INTERVENTO DI RICOSTRUZIONE DELL'OSPEDALE DI AMATRICE

DIRETTORE OPERATIVO STRUTTURE				Ing. Gianpietro Locatelli							
DIRETTORE OPERATIVO IMPIANTI MECCANICI				P.I. Valerio Zenaro							
DIRETTORE OPERATIVO IMPIANTI ELETTRICI				Ing. Giambattista Parietti							
VARIANTE IN CORSO D'OPERA N.04											
DOCUMENTI GENERALI											
Relazione illustrativa delle opere in variante											
Commessa	Fase	Disciplina	Tipo	N°Elab./Piano	Quadrante	Em./Rev.	Data Emissione	Formato	Scala		
SA-AM	DL-V4	GEN	RIV	01	-	REV00	Dicembre 2024	A4	-		
REVISIONE											
Rev N°	Descrizione revisione							Data Revisione			
00	Prima emissione							Dicembre 2024

PIANO TERRA

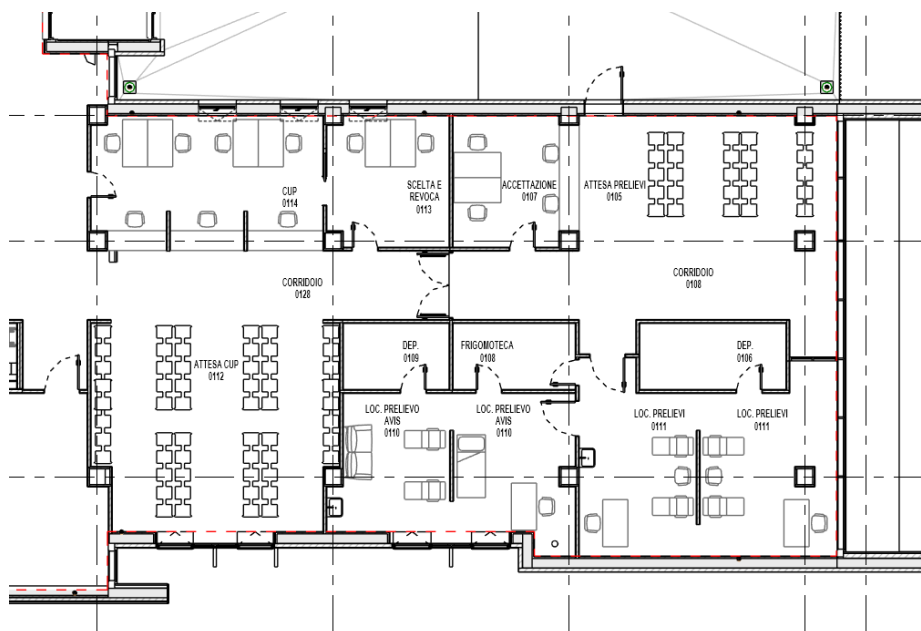
Oltre al completamento delle aree stralciate nella prima fase, al piano terra, nel corpo a sud e nella hall, sono state cambiate le funzioni previste dal progetto esecutivo. In particolare, seppur incluso tra le opere a stralcio, in quest'area era previsto un reparto di riabilitazione con box di terapia, palestre, spogliatoi e una piscina di idroterapia. Nel progetto di Variante

04 questa zona prevede di riallocare il Cup, con ambienti più ampi sia per l'attesa che per gli operatori e riposizionare l'area Prelievi, prima ubicata al piano secondo.

Lo spostamento al piano terra darà la possibilità di ampliare il reparto e di avere un accesso indipendente per i pazienti esterni.

Sempre al piano terra sono stati spostati i blocchi bagni del pubblico, così come ai piani superiori per dare continuità agli scarichi e sono state ricavate due grandi sale con la nuova funzione di Formazione/Polivalenti.

PIANO PRIMO

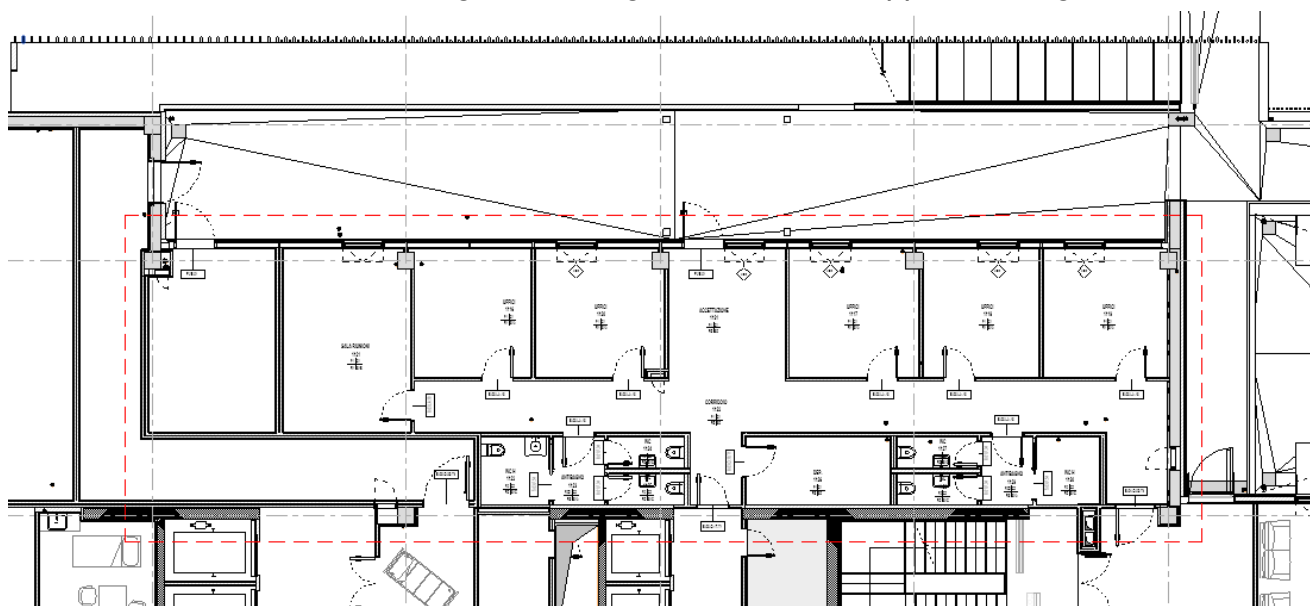
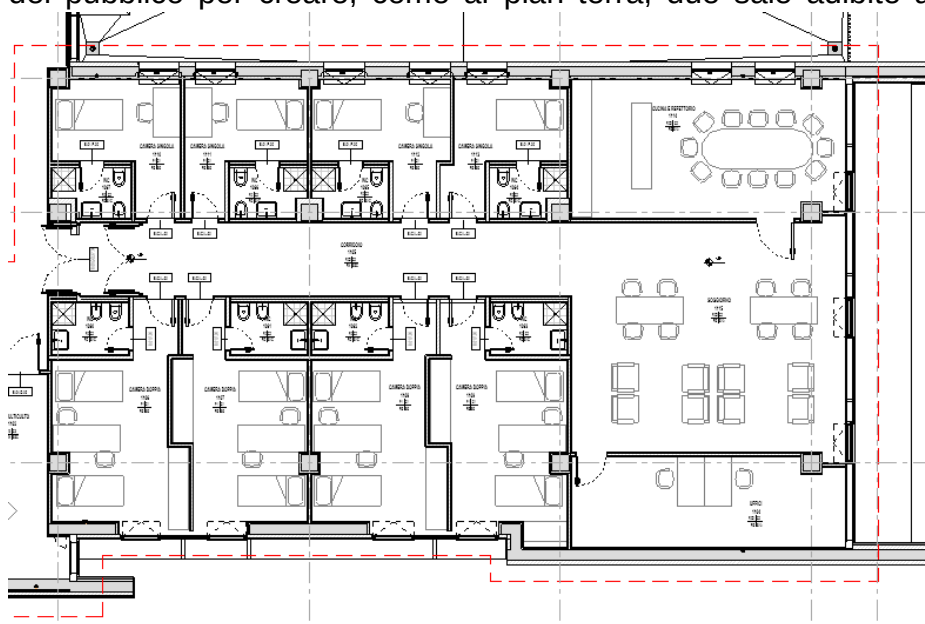
Al piano primo la variante riguarda un'area, quella della cappella, che rientrava tra le zone a scorporo del progetto esecutivo e altre porzioni nelle quali, su richiesta della Asl, sono state variate le destinazioni d'uso. Nel volume della hall, anche a questo piano, sono stati spostati i servizi igienici del pubblico per creare, come al pian terra, due sale adibite a cappelle, una a servizio delle suore e una a servizio dell'ospedale. Il volume adiacente alla hall verso sud è stato invece completamente ridisegnato per ospitare una foresteria per suore. La richiesta della ASL era di alloggiare le dodici suore possibilmente in stanze singole ma per non stravolgere le facciate del volume sono state inserite 4 stanze singole con bagno e 4 stanze doppie con bagno oltre ad una

sala soggiorno e un refettorio. L'altro ambito che ha subito un'importante modifica a questo piano è l'area che affaccia verso Est, precedentemente destinata ad alloggiare parte degli impianti meccanici. Questa zona ha la possibilità di avere un accesso diretto dall'esterno e una parete vetrata che affaccia sulla strada. Riconfigurando la posizione delle UTA all'interno dello spazio residuo adiacente è stato possibile inserire nel progetto dei locali adibiti a studi medici o, in futuro, ambulatori o sale di terapia.

PIANO SECONDO

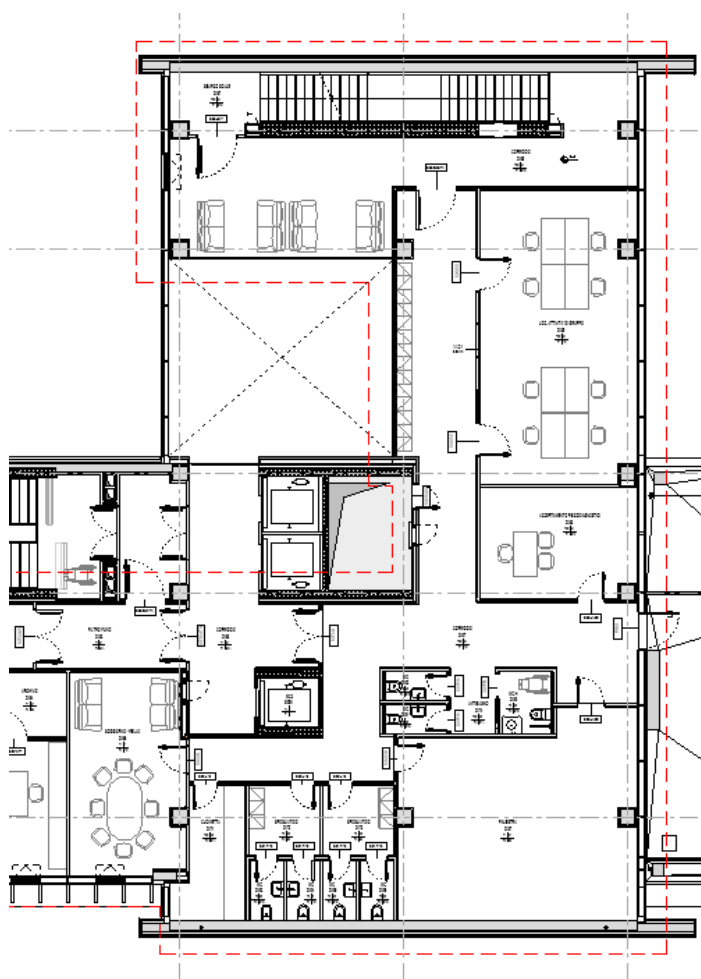
Una delle richieste delle ASL di Rieti era quella di poter inserire all'interno del presidio ospedaliero un servizio di *RIABILITAZIONE IN REGIME SEMIRESIDENZIALE*. I requisiti minimi, tra i vari ambienti necessari al corretto funzionamento del reparto, prevedono la presenza di uno spazio esterno, è per questo che si è optato per posizionare il nuovo servizio al piano secondo, dove vi è la possibilità di utilizzare la copertura praticabile del volume sud come area esterna attrezzata. Questo ha comportato la necessità di spostare il bar caffetteria dal piano terra (come visto e spiegato in precedenza al capitolo dedicato) e rimodulare di conseguenza anche alcuni ambienti adiacenti per riposizionare l'amministrazione (tolta dal piano terra per alloggiare il CUP) e i laboratori. La nuova distribuzione e l'ottimizzazione degli spazi hanno inoltre permesso di ampliare, su suggerimento dello stesso commissario, di tre posti di osservazione il pronto soccorso.

PIANO TERZO

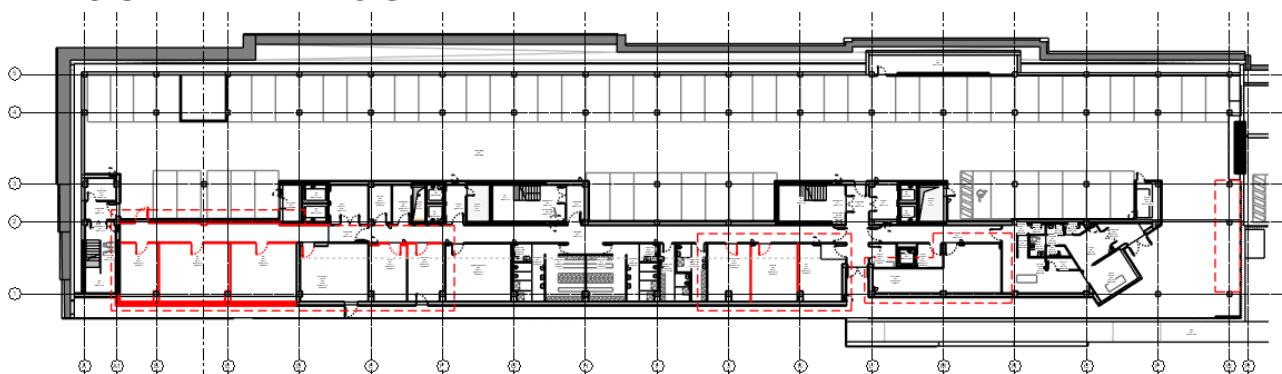
Al terzo piano, sempre su richiesta della ASL di Rieti, che prevede l'utilizzo di una delle due sale operatorie per l'ortopedia, si è reso necessario ridimensionare la sala di destra per poterla ampliare alle dimensioni richieste dalla normativa (minimo 45 mq).

PIANO SEMINTERRATO S1

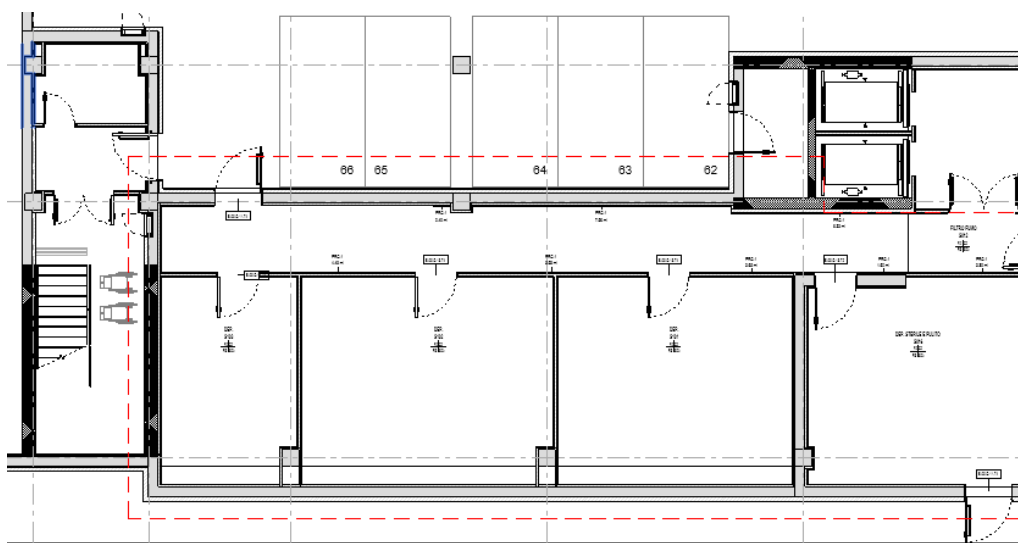
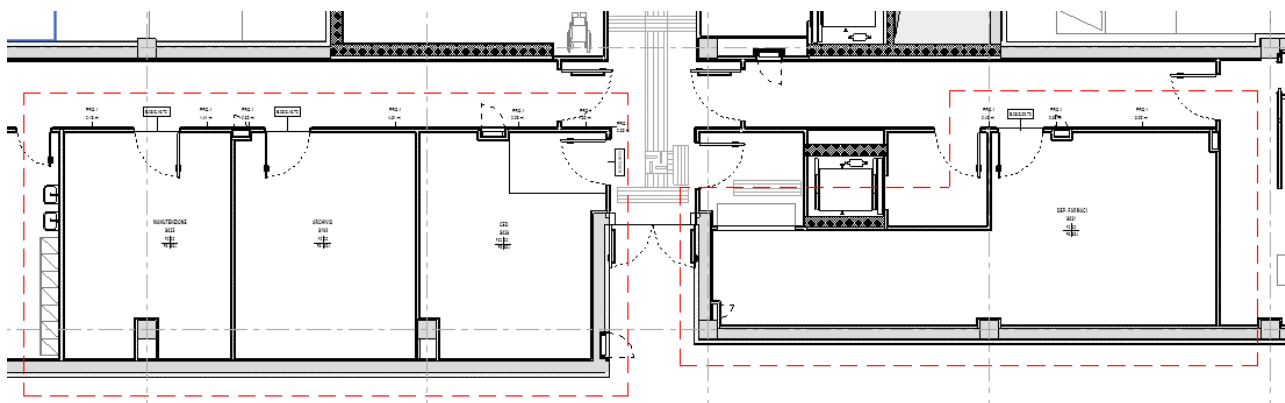
Una ulteriore richiesta della ASL di Rieti è stata quella di trovare spazio per aumentare i mq dei depositi data l'impossibilità logistica di avere rifornimenti quotidiani o settimanali di materiali e presidi.

La zona scelta per aumentare i depositi è stato il piano seminterrato poiché vi erano già presenti dei locali adibiti a tale funzione ma anche perché è l'area più facilmente raggiungibile dai furgoni e attrezzata per il carico e scarico merci. Per lo stesso motivo è stato richiesto di aumentare il deposito farmaci, è stata dunque necessaria una rimodulazione degli ambienti adiacenti di CED, manutenzione e archivio.
